PRODUKT	AVD.	GRUPP
<b>P</b>	<b>4</b>	44
BETR.		NR
Automatväxellåda BW 35		23
		DATUM
		Sept 77

## Service meddelande

### Tätning av oljemätsticka

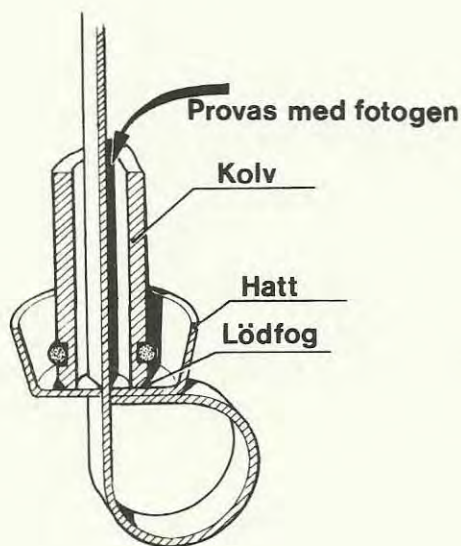
För att förhindra eventuellt oljeläckage på grund av att oljemätstickan vibrerar upp har en servicelösning tagits fram i form av en spärrfjäder med klämma. Detaljnummer 1220069-7. Den sätts fast på påfyllningsröret.

OBS! Spelet mellan fjädern och mätstickan ska vara 0-1 mm.

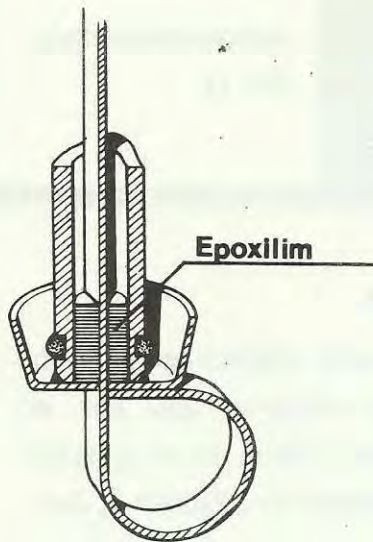
Oljeläckage kan ibland även förekomma om själva oljemätstickan är otät. Oljan tränger då igenom lödfogen mellan kolven och hatten. Detta kontrolleras och åtgärdas enligt följande:

#### 1. Kontroll av lödfog

Vänd den losstagna oljemätstickan upp och ned. Fyll hålrummet i kolven med fotogen på båda sidor om mätstickan.

Är lödfogen otät tränger fotogen ut i botten på hatten utanför kolven.

## 2. Tätning av lödfog

Applicera ett 2-komponents epoxilim i kolvens hålrum (där fotogen fylldes i pkt 1).
